**Modulo per la presentazione delle osservazioni per i piani/programmi/progetti sottoposti a procedimenti di valutazione ambientale di competenza statale**

ID: Codice procedura (ID\_VIP/ID\_MATTM):10844

Impianto per la produzione di energia elettrica da fonte eolica, costituito da 6 aerogeneratori della potenza complessiva di 37,2 MW, un sistema di accumulo da 25 MW e relative opere connesse in località "Rempillo" nel comune di Pitigliano (GR).

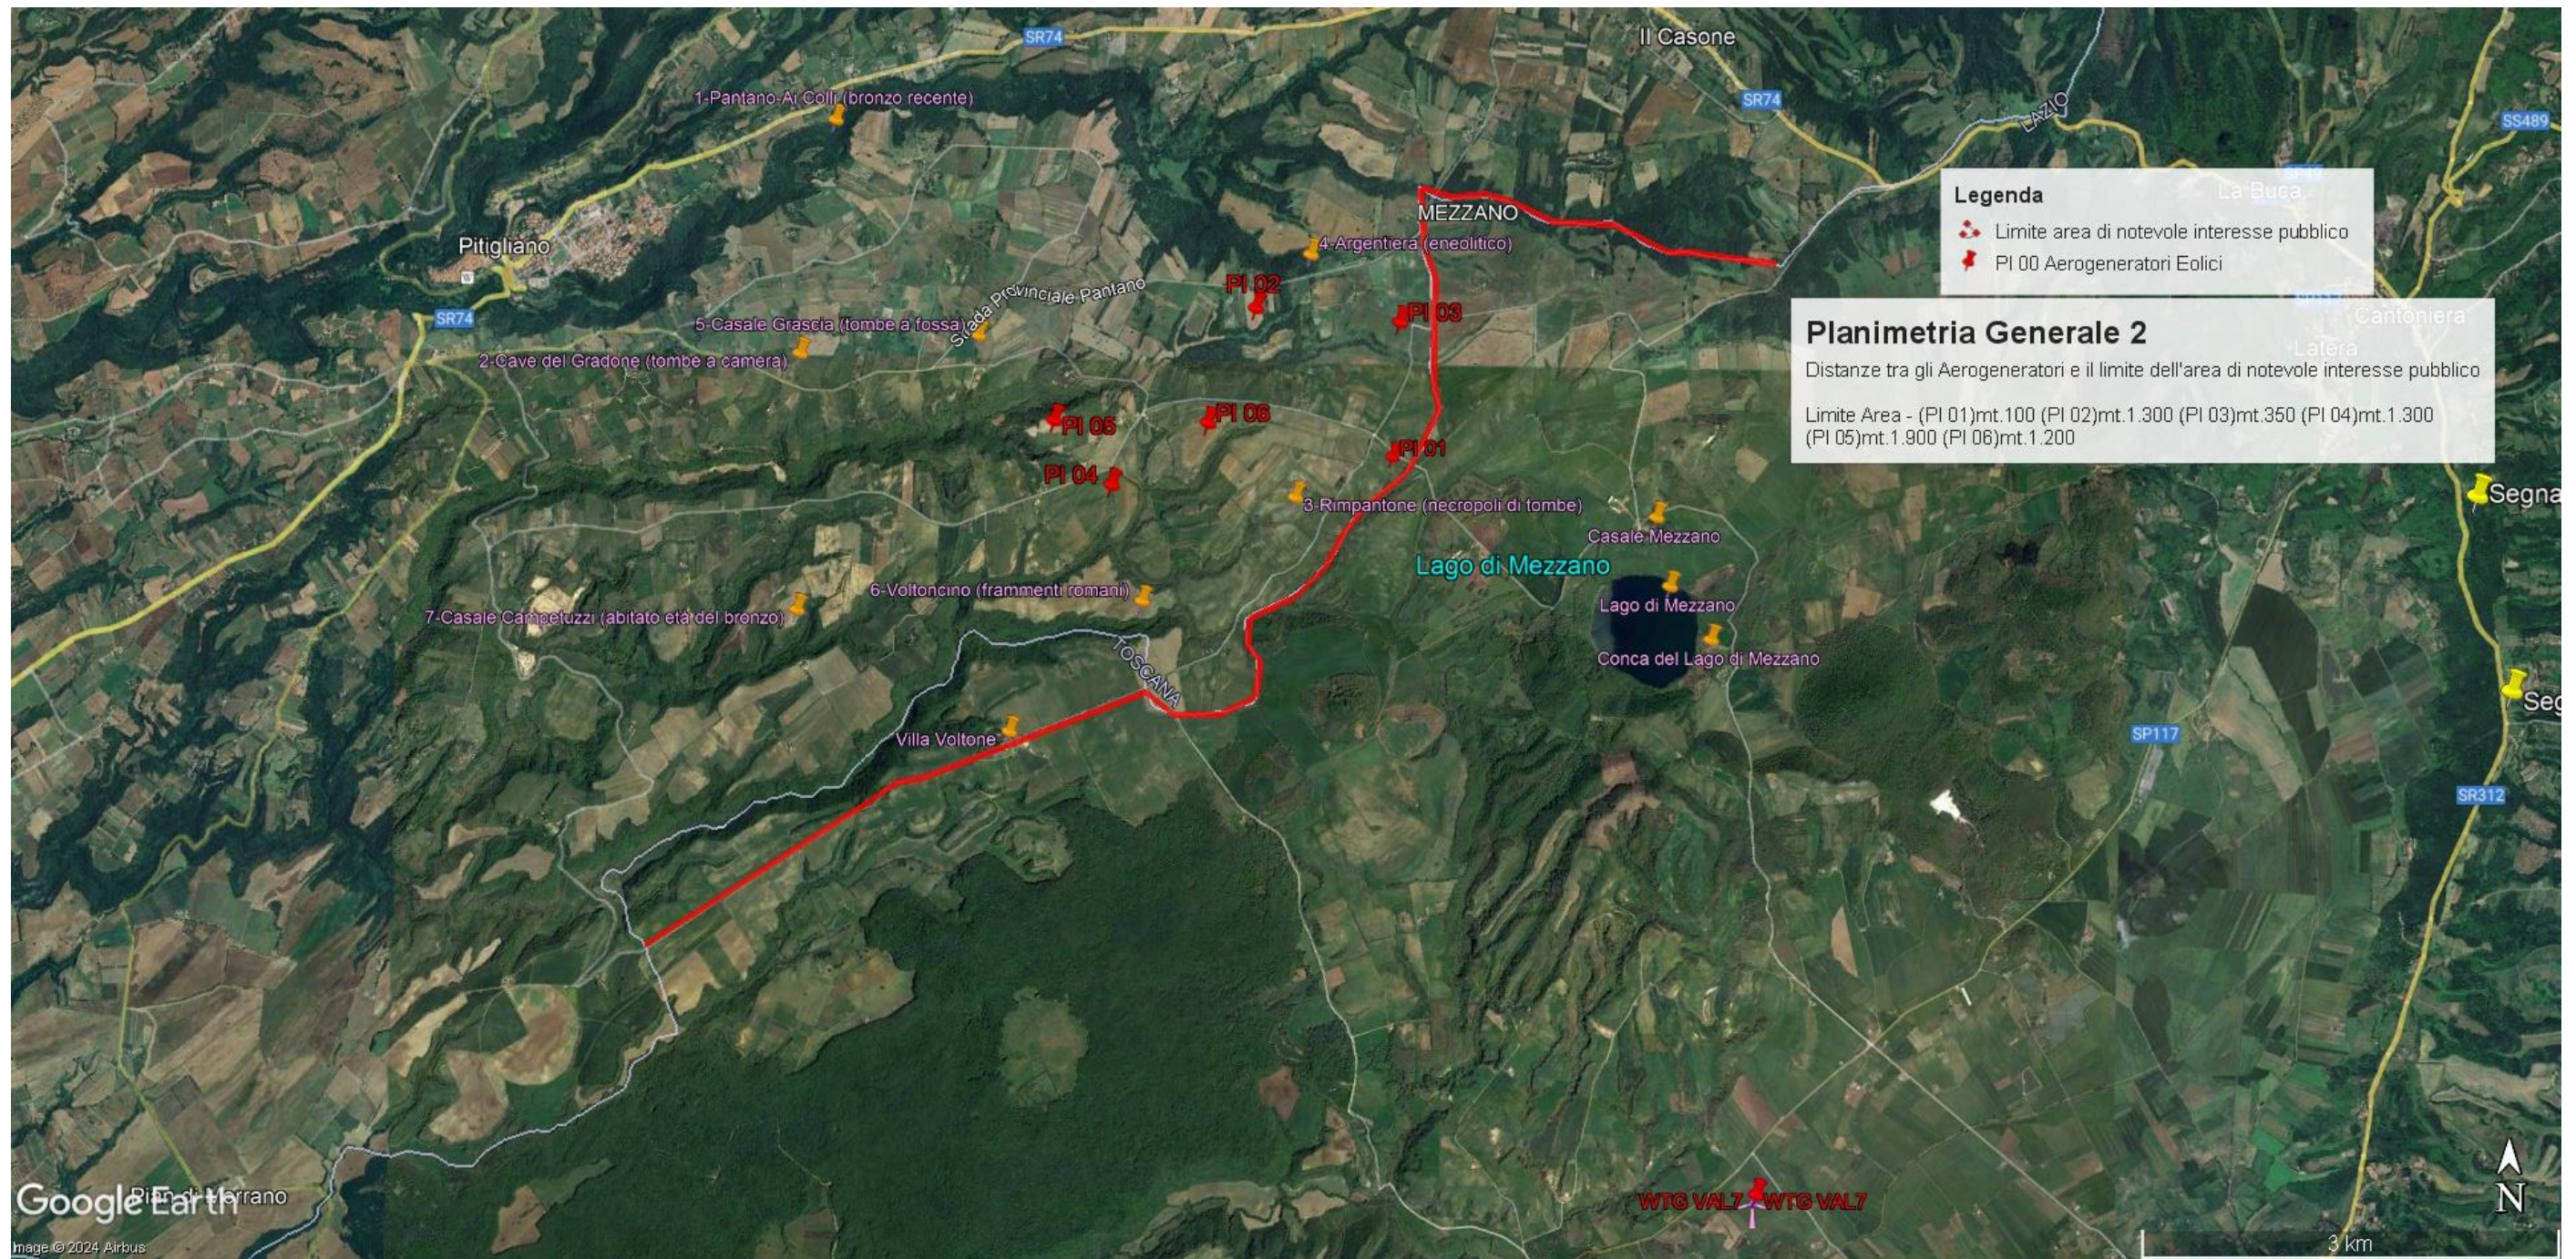
In sintesi, visti l'art. 20 comma 8 lettera c) quater del D.Lgs n 199/2021 e le Linee guida nazionali appena citate, considerato l'enorme impatto dell'impianto eolico industriale denominato "Rempillo" sulla zona paesaggistica di notevole interesse pubblico ben individuata nelle immagini n.1 e n. 2 e sui

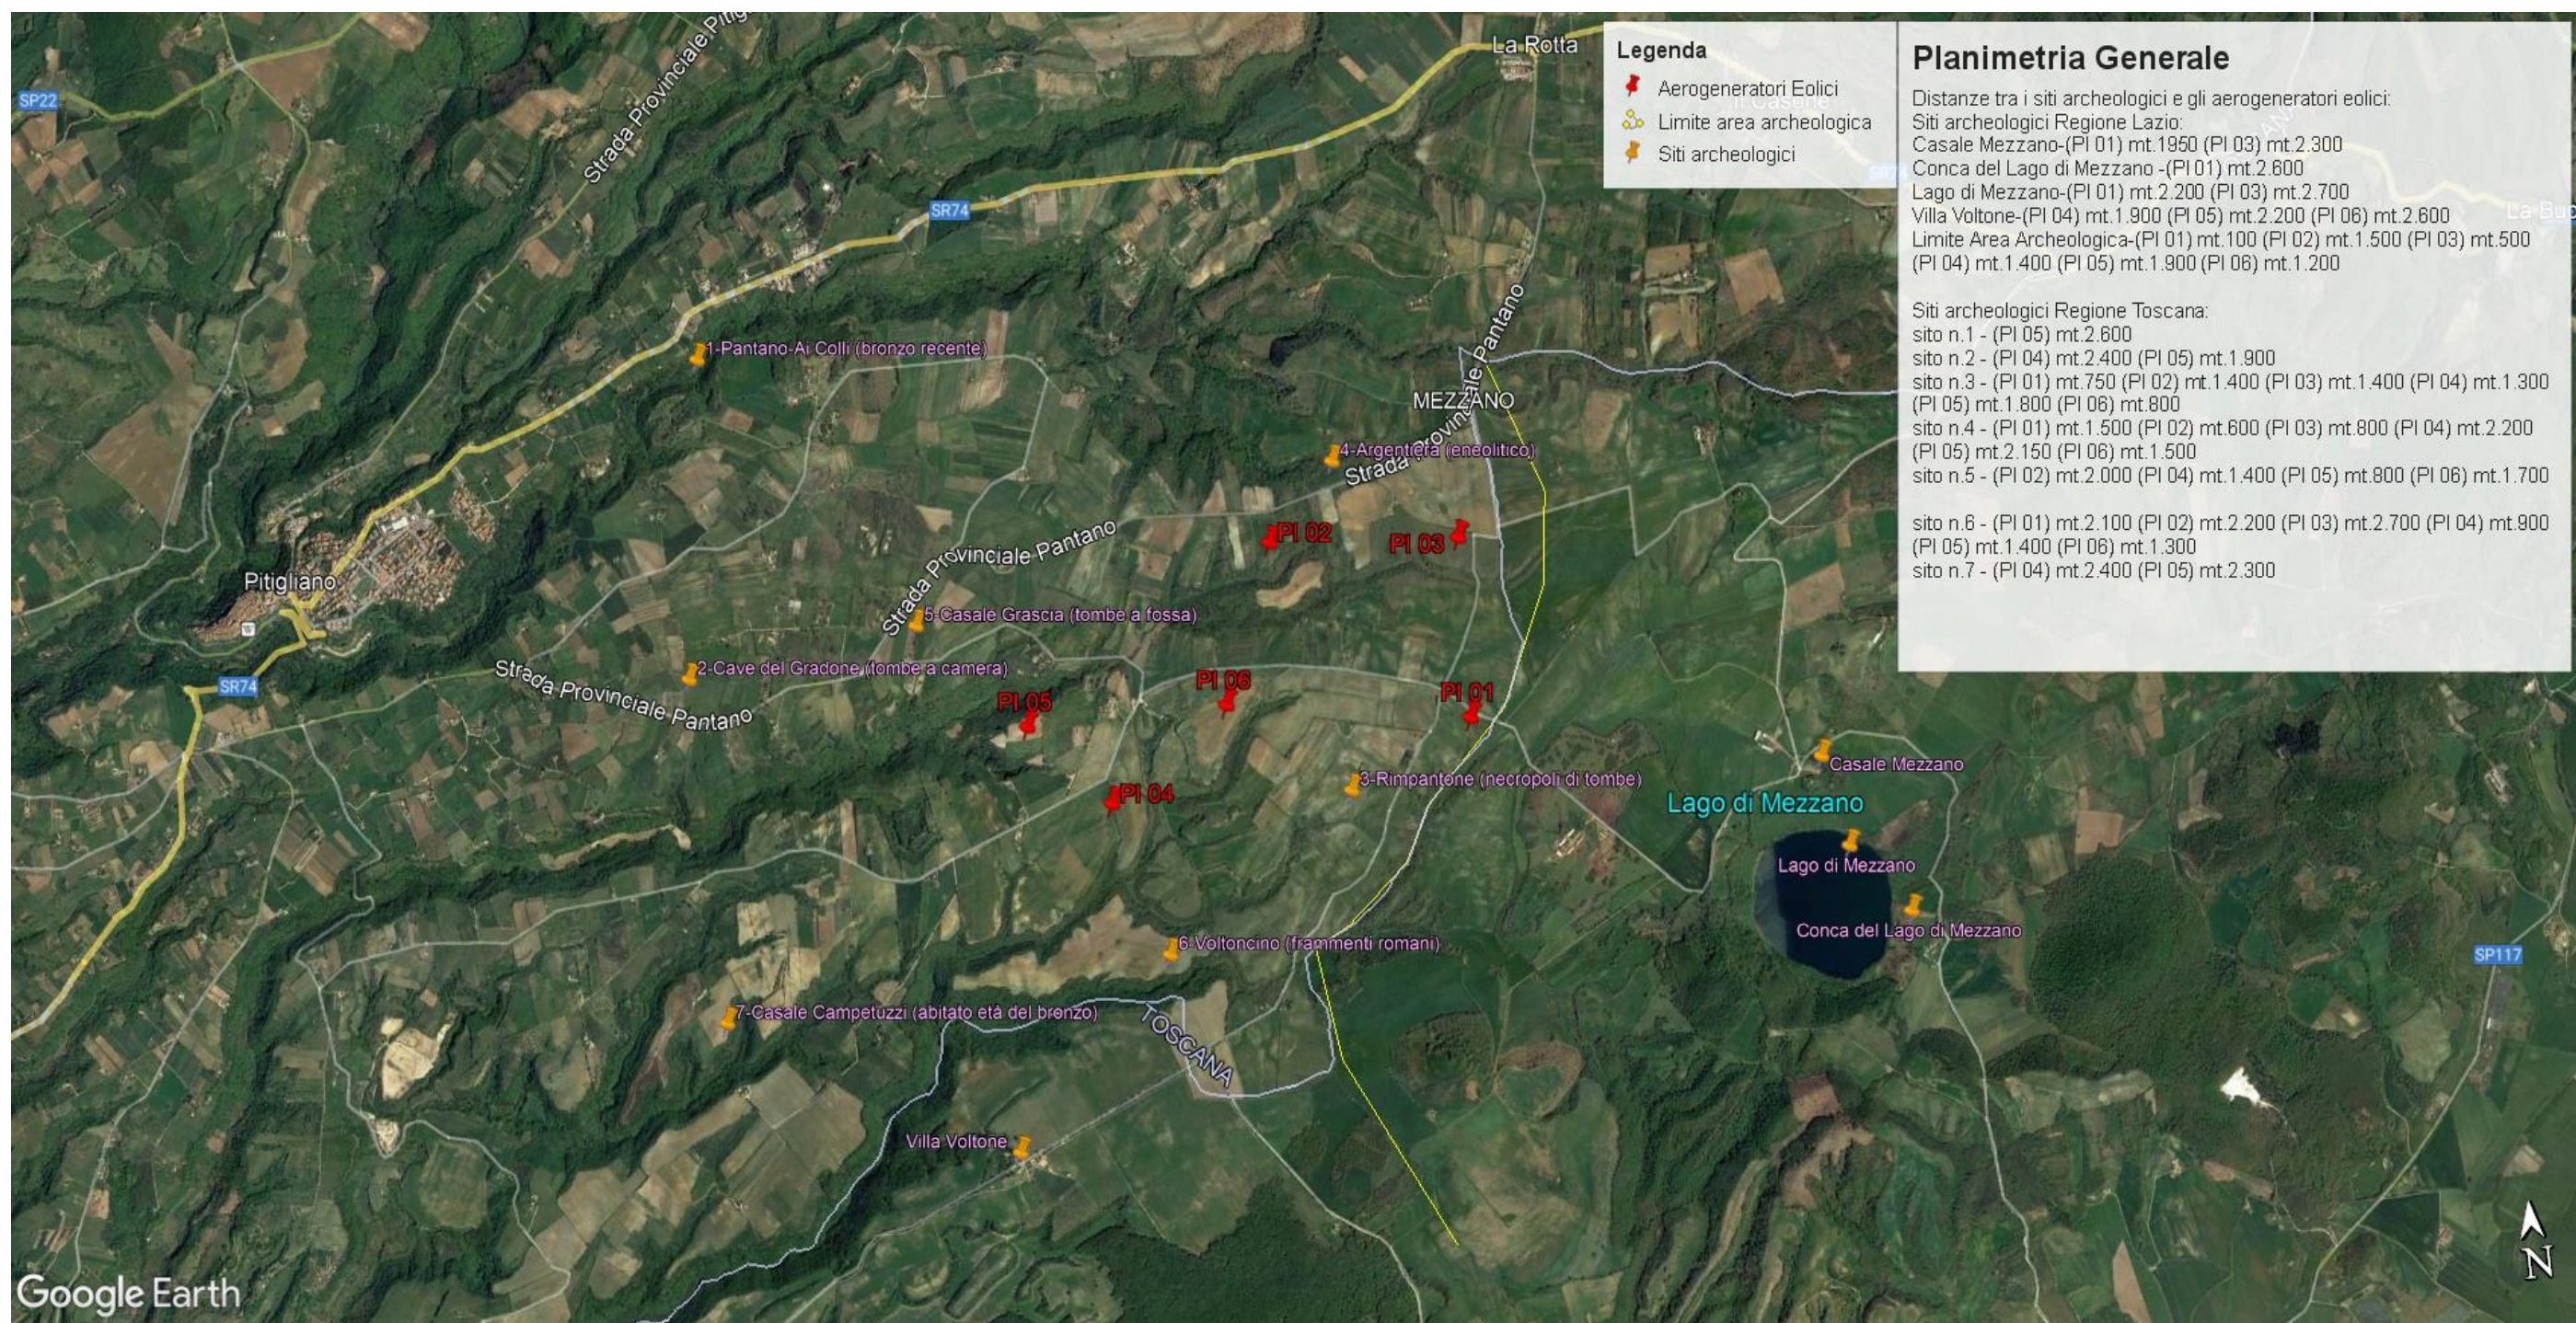
Beni Culturali evidenziati nell'immagine n. 3 dell'Allegato alle presenti Osservazioni, per la collocazione delle pale P04 e P05 direttamente all'interno del perimetro di un'area archeologica e per gli impatti anche sull'area intermedia e vasta dei pregiati territori laziali della Tuscia settentrionale e in particolare di quelli del pitiglianese ricco di emergenze agricole, naturalistiche, storiche e archeologiche del periodo etrusco ma non solo, si chiede che venga negata l'autorizzazione all'insediamento dell'impianto eolico denominato "Rempillo".

**Immagine n. 4** Situazione di saturazione da impianti FER nella provincia di Viterbo. Non sono riportati gli impianti fotovoltaici e agrivoltaici che hanno inciso per buona parte nel cumulo di impianti FER per superare già nel 2023 gli obiettivi del PNIEC assegnati alla Regione Lazio per il 20230.

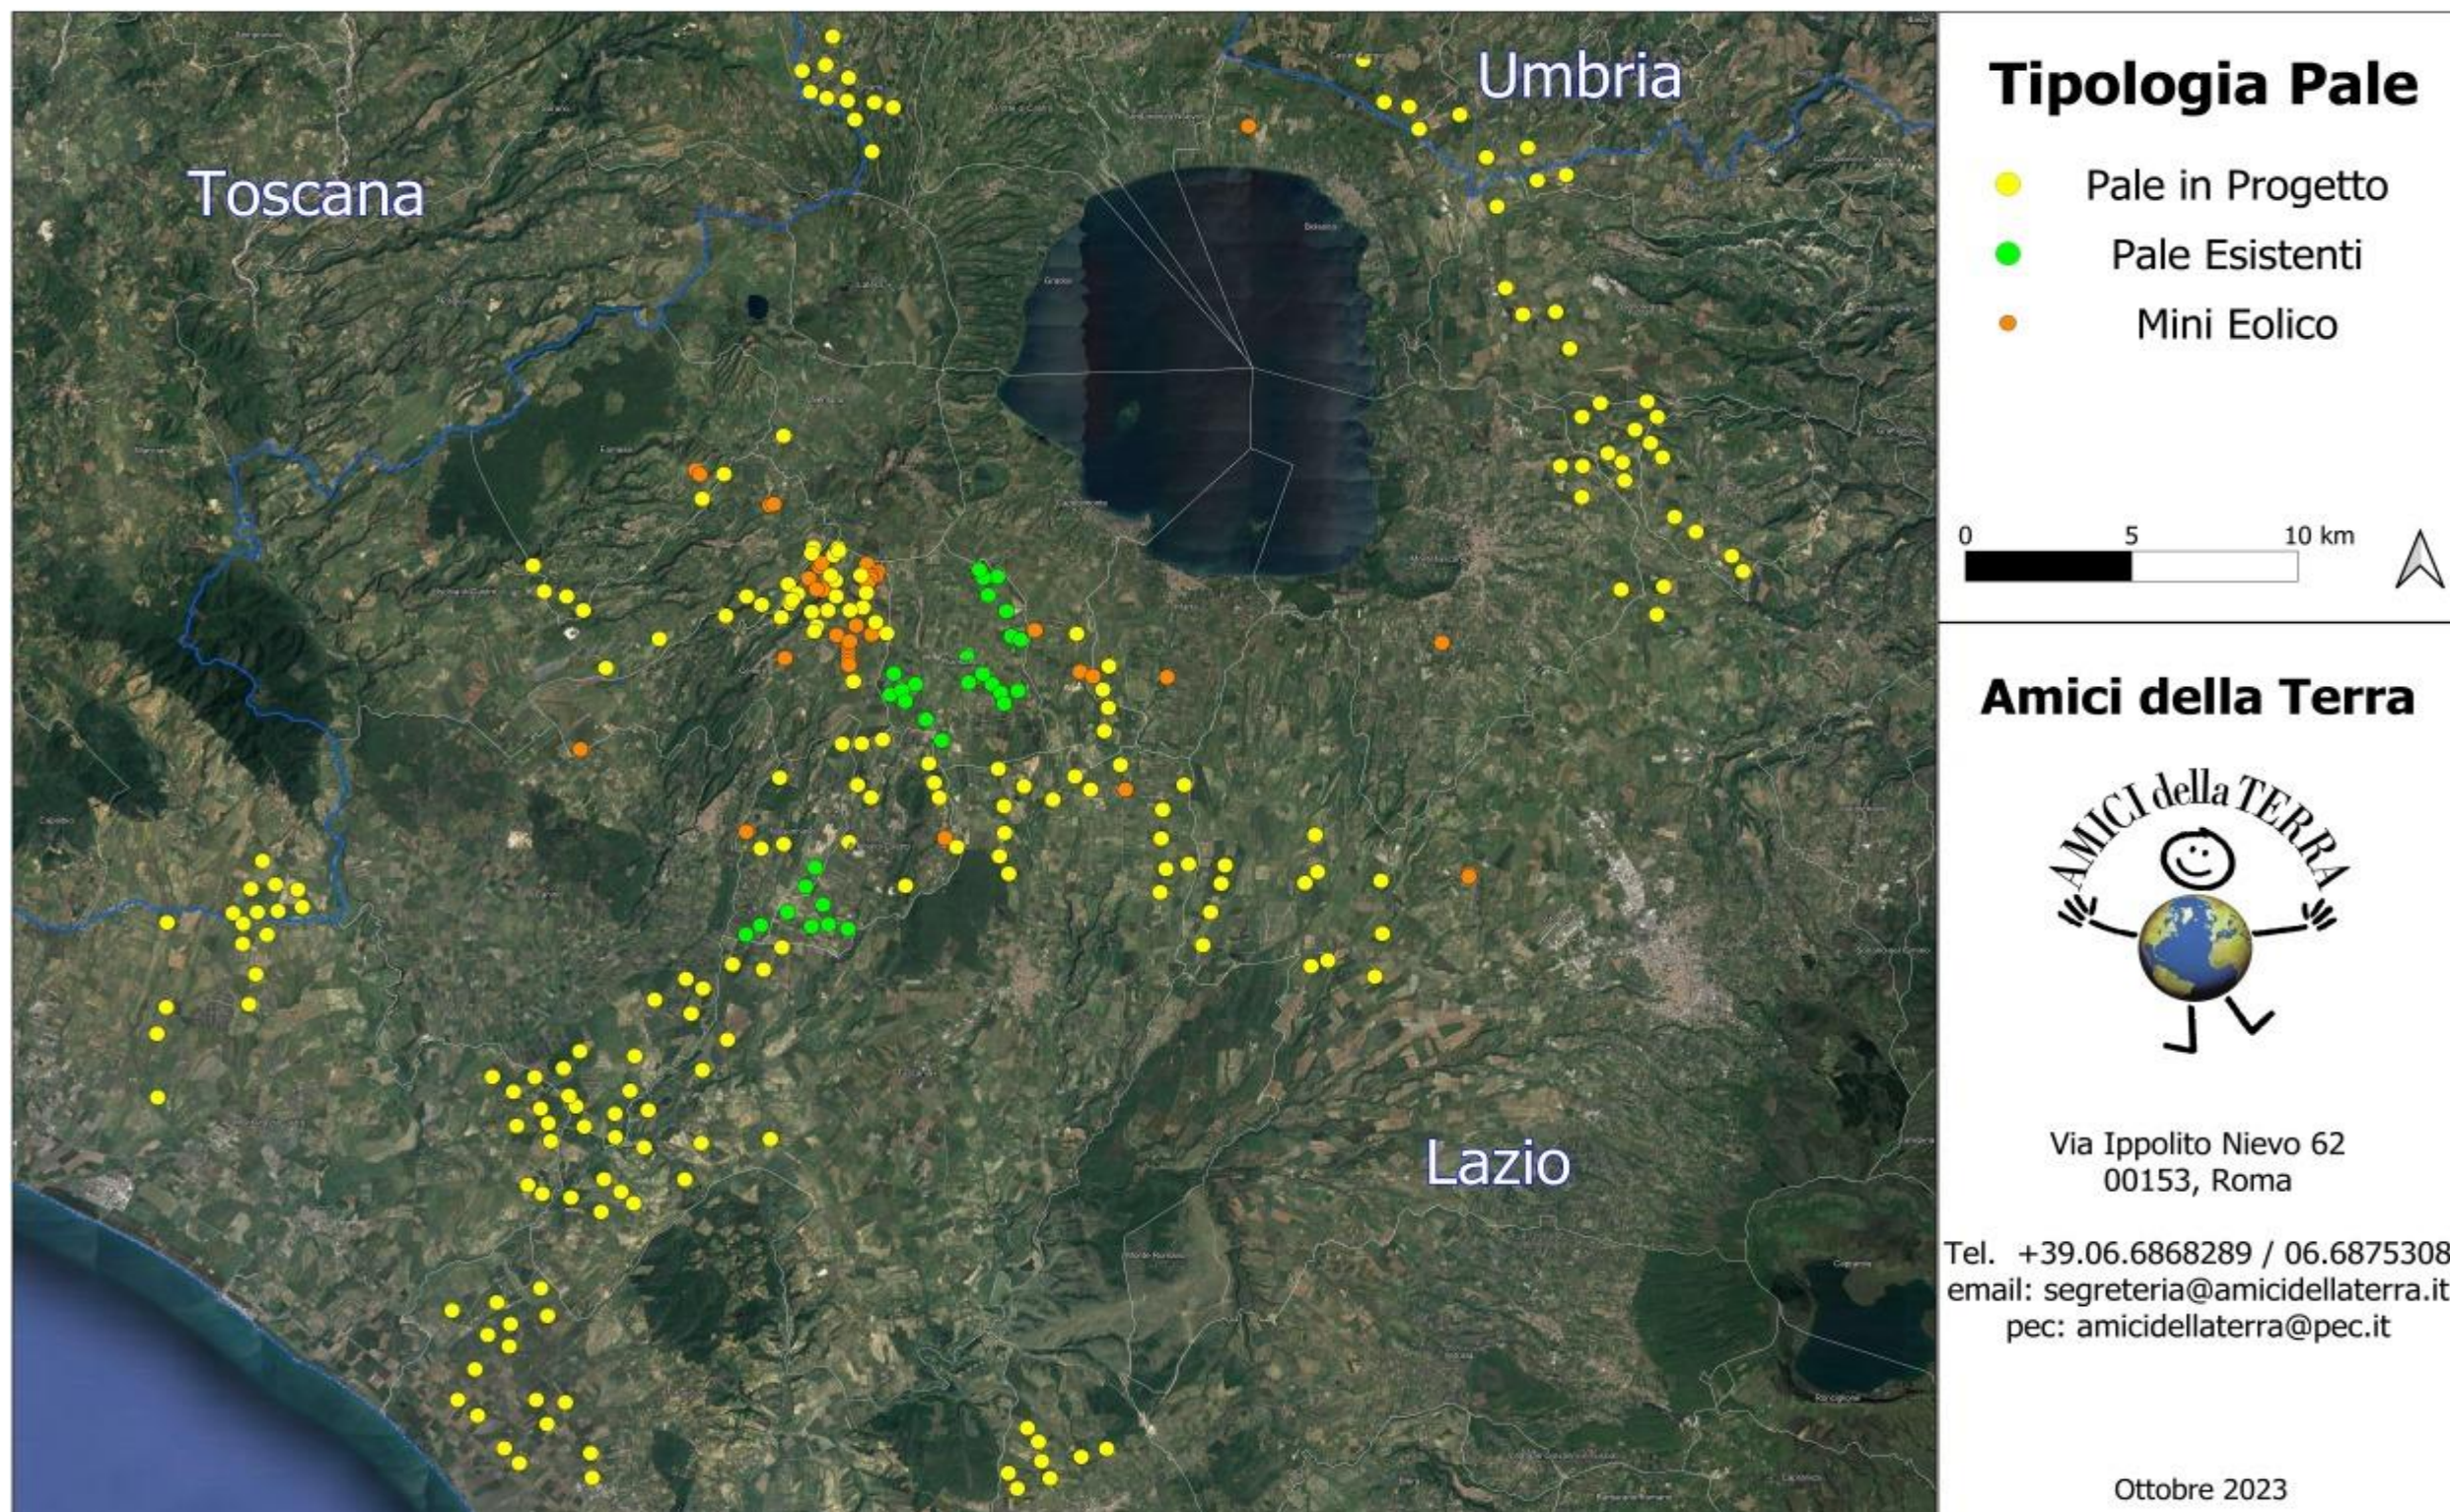
Quindi anche la Regione come Ente deputato dalla normativa nazionale a legiferare sulle aree idonee e non idonee si è espressa riguardo al fatto che abbia assolto ai doveri e alle quote stabilite dal PNIEC e in ambito regionale la provincia di Viterbo è stata quella con il più alto tasso di impianti FER tra tutte e quindi ormai satura ed il cumulo degli impianti FER installati, autorizzati e in progetto rappresenta una **elevata criticità per la sostenibilità ambientale di ulteriori eventuali iniziative.** L'impianto eolico “Rempillo” pur essendo “esterno al confine provinciale e regionale ma nelle sue immediate vicinanze ( a soli 100 metri i primi due aerogeneratori) oltre ad impattare sul territorio e sulle economie di tre Comuni del Lazio ( Farnese, Valentano e Latera) si trova nelle fasce di rispetto dei Beni di notevole interesse pubblico come si è evidenziate nelle Osservazioni nn. 1 e 2 e crea anche degli impatti negativi anche sui beni naturalistici come verrà dettagliato nell'Osservazione n. 4. Inoltre andrebbe a sommarsi al già enorme cumulo di impianti eolici e fotovoltaici e geotermici che già creano una elevata criticità ambientale nella provincia di Viterbo e interferiscono anche con il territorio toscano come si può vedere dalle immagini nn. 4 e 5
